改善箇所説明図

アシストグリップ取付部のパネル

取付部の断面図 (A-A)

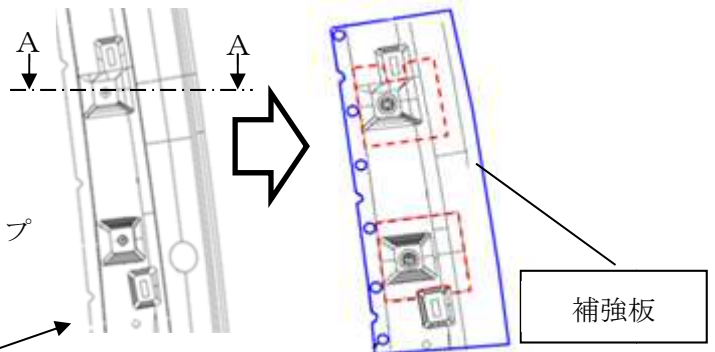
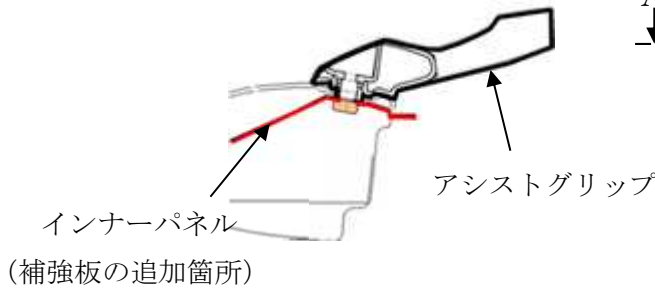
不具合発生箇所

助手席のアシストグリップにおいて、取付部のパネルの強度が不足しているため、繰り返し使用することで、パネルに亀裂が入ることがある。そのため、そのままの状態で使用すると、運転者が乗り込む際にアシストグリップが外れ、最悪の場合、転倒するおそれがある。

補強板の追加

全車両、アシストグリップ取付部に補強板を追加する。

識別：金色のシールをモデルナンバープレートに貼り付ける。
